**Avis sur mise en compatibilité du PLU par déclaration de projet
pour la construction d'un collège à AUCAMVILLE (31)**

N°Saisine : 2024-012724

N°MRAe : 2024AO39

Avis émis le 04 avril 2024

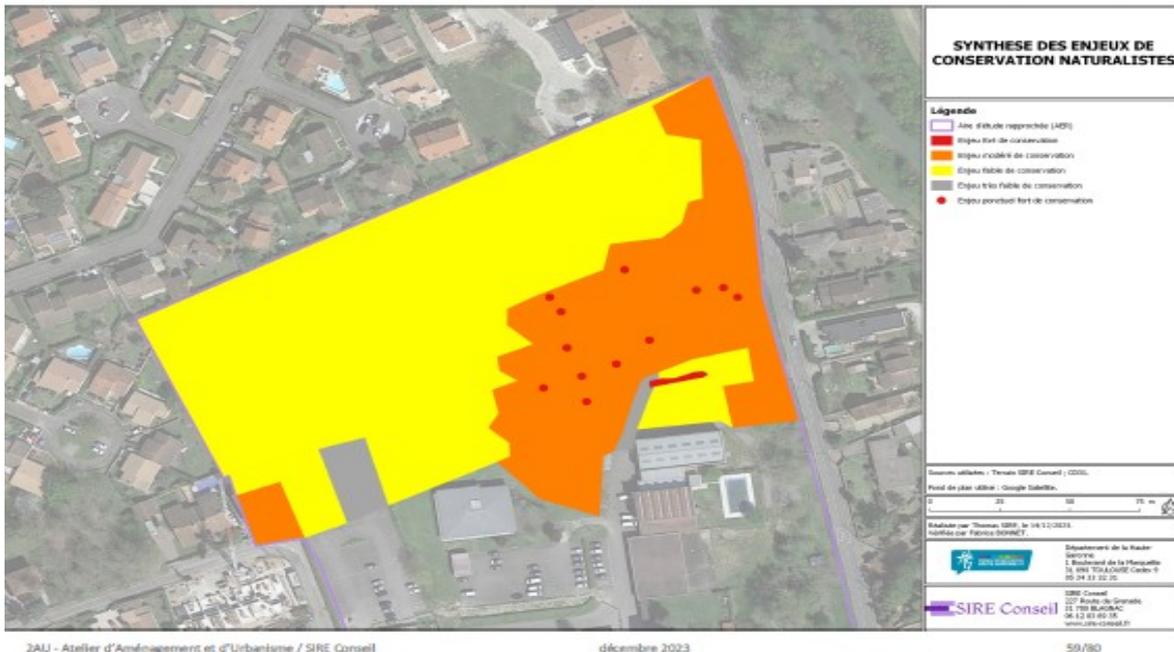
La flore est assez diversifiée, avec 132 espèces végétales inventoriées, dont une seule espèce protégée, la Crassule mousse, située en limite immédiate au sud (cf carte ci-dessous), mais hors du périmètre du projet .

Au total, 35 arbres remarquables ont été identifiés dont 12 sensibles du point de vue de la biodiversité. Le rapport indique que « *le boisement compte un grand nombre d'arbres remarquables sur le plan de la biodiversité. Plusieurs de ces arbres montrent des indices de présence d'insectes saproxyliques dont le Grand Capricorne. D'autres présentent des cavités et autres écorces décollées, qui constituent autant de gîtes favorables aux espèces cavernicoles d'oiseaux et de chauves-souris. L'expertise a également permis de confirmer que le bâtiment abandonné présent au Sud-ouest de la zone de projet abritait des chauves-souris.* »⁶

Sur le périmètre du collège, l'état initial est correctement réalisé mais l'analyse des impacts et la démonstration de leur prise en compte par des mesures adaptées est à revoir : aucune carte croisant les enjeux avec le projet ne figure dans le dossier pour visualiser clairement les impacts. Une telle carte est essentielle pour démontrer que les enjeux ont bien été pris en compte dans la démarche de réduction. Elle doit donc être ajoutée et commentée. Le rapport doit être conclusif sur l'analyse des impacts et les mesures retenues pour les réduire au maximum.

Dans le cas présent, la comparaison de la carte des enjeux avec celle du déclassement des espaces boisés classés (EBC) semble montrer que trois arbres à enjeux sont impactés par le déclassement de l'EBC. Aucune évaluation de ces destructions ni de leurs incidences n'est proposée.

La MRAe recommande de revoir l'état initial en prenant en compte l'ensemble du projet, y compris les accès, pour qualifier les impacts sur la biodiversité de manière plus complète.

Elle recommande de préciser les impacts du déclassement partiel de l'EBC à l'est du site, notamment sur les trois arbres remarquables identifiés par l'état initial dans ce secteur, de préciser et compléter les mesures de compensation le cas échéant, y compris au-delà du périmètre du projet.

MODIFICATION DU PÉRIMÈTRE DE L'EBC

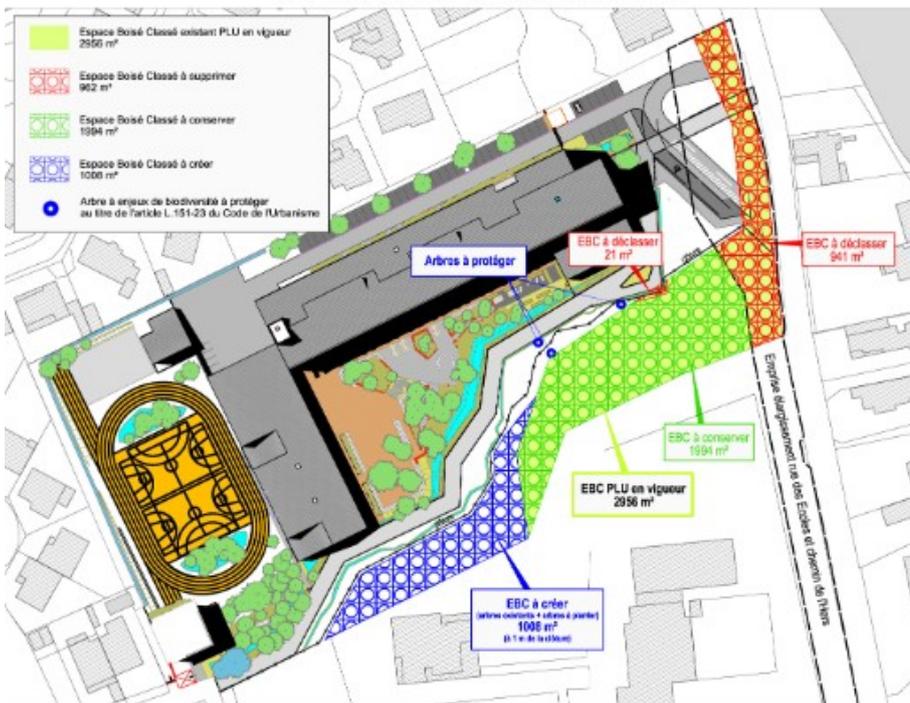
Le rapport de présentation indique que 1000 m² de boisement devraient être créés, en continuité de la partie de l'EBC conservée dans le cadre du projet. Ces futurs boisements sont proposés comme une mesure de compensation de la partie déclassée et sont d'ores et déjà classés en EBC dans le projet de mise en compatibilité présenté, ce qui est très positif. Mais rien n'est dit sur les essences impactées, ni sur les choix de replantation, sur la densité et les avantages qui en sont attendus ; aussi le dossier ne permet pas de juger de la pertinence de la mesure compensatoire proposée, ni de justifier le coefficient de compensation surfacique retenu de 1 pour 1 compte tenu des fonctionnalités des milieux. Si nécessaire, les surfaces prévues pour la compensation peuvent être partiellement positionnées sur d'autres parcelles à l'échelle du PLU.

Elle recommande de préciser les caractéristiques (essences, choix de replantation ou densité) du projet de boisement sur le secteur nouvellement classé en EBC ainsi que les gains de biodiversité attendus.
